Bellevigne-en-Layon, le 12 décembre 2024

Objet : Avis sur le dossier de demande d'autorisation environnementale - Renouvellement et extension Carrière des « Grandes Biousses », sablière des Alleuds - commune de BRISSAC LOIRE AUBANCE

Renouvellement et extension Carrière des « Grandes Biousses », Sablière des Alleuds

Carte qui présente les enjeux hydrologiques à proximité de la carrière

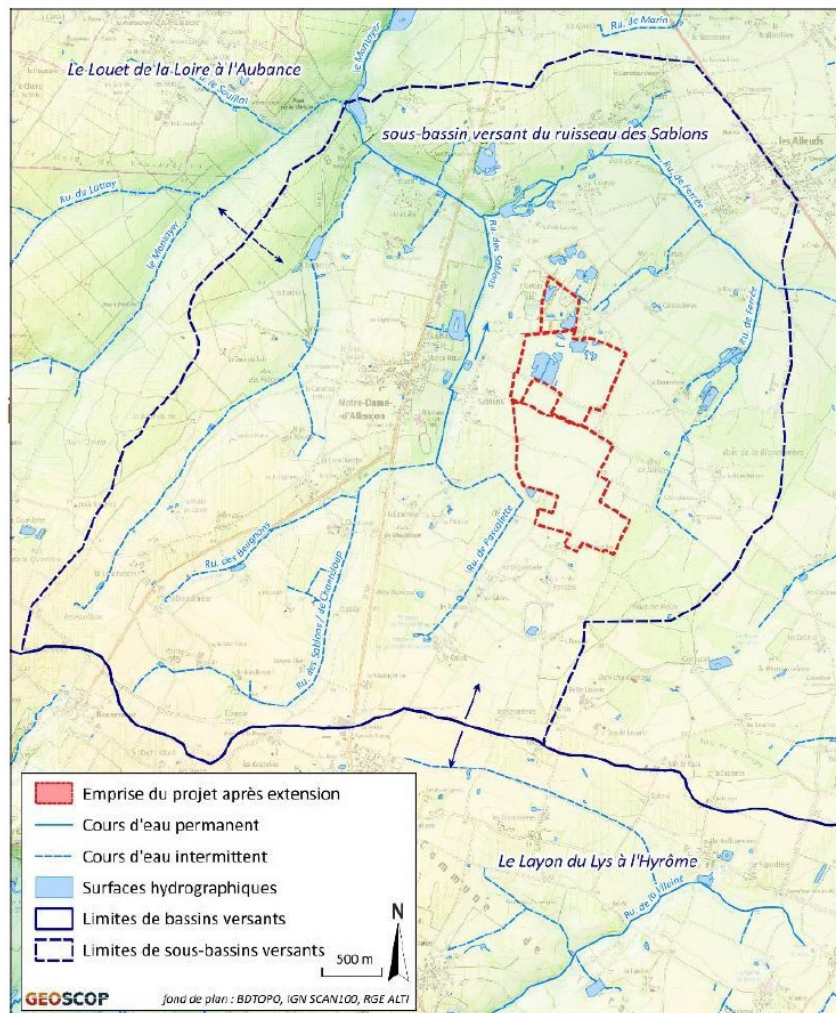
→ Impacts du projet sur les écoulements superficiels

- Le projet ne va pas modifier les directions d'écoulements de la nappe, toujours drainée par les cours d'eau périphériques,
- D'après la modélisation hydrogéologique, le projet induirait pour les rivières Biousses et de Ferrée une réduction des apports de la nappe au débit qui serait compensée par une augmentation locale des ruissellements. Le bilan moyen en année sèche de l'ensemble des cours d'eau resterait similaire à la situation actuelle et la situation future.
- De plus, le suivi in-situ du printemps 2024 a mis en évidence l'absence de pompage dans le bassin d'eau claire sur le ruisseau des Biousses.
- Ceci démontre que l'extension réelle des incidences hydrogéologiques est inférieure à celle évaluée de façon numérique, résultant de la très grande hétérogénéité du terrain.

Concernant la règle du SAGE :

- Les simulations hydrogéologiques du projet mettent en évidence un débit moyen en année sèche de l'ensemble des cours d'eau similaire à la situation actuelle
- Les essais de pompages réalisés en période d'étiage ont démontré l'absence d'impact sur le ruisseau des Biousses, ruisseau le plus proche de la carrière (130 m), à l'aval

hydraulique. ⇒ Enjeux du SAGE : Les résultats de l'étude réalisée démontre qu'il n'y pas ou peu d'incidence des prélèvements au niveau des cours d'eau, ce qui signifie que les prélèvements ne sont pas réalisés dans une nappe d'accompagnement du cours d'eau. Article 4 : respecter les volumes annuels prélevables Toute demande de nouveau prélèvement en eaux superficielles et dans les nappes d'accompagnement de cours d'eau, instruite en vertu de l'article R.214-1 et suivant du code de l'environnement, ou de l'article L.511-1 du même code, ne peut être accordée par l'autorité administrative que dans la mesure où ce prélèvement n'entraîne pas de dépassement des volumes prélevables hivernaux définis dans le tableau 1. Dans le cas où le cumul des prélèvements déclarés ou autorisés en eaux superficielles et dans les nappes d'accompagnement de cours d'eau dépasse les valeurs indiquées dans le tableau 1, aucune nouvelle déclaration de prélèvement n'est possible, ni autorisation accordée. Cette règle ne s'applique pas au prélèvement inférieur ou égal à 1 000 m³ d'eau par an, destiné à l'usage domestique, tels que définis aux articles L. 214-2 al 2 et R214-5 du code de l'environnement, ni aux installations, ouvrages et travaux réalisés au titre de la Défense Extérieure Contre l'Incendie entraînant des prélèvements sur les eaux. ⇒ Enjeux du SAGE : Pour ce cas, il s'agit d'une demande de renouvellement de prélèvement et non de nouveau prélèvement → SANS OBJET
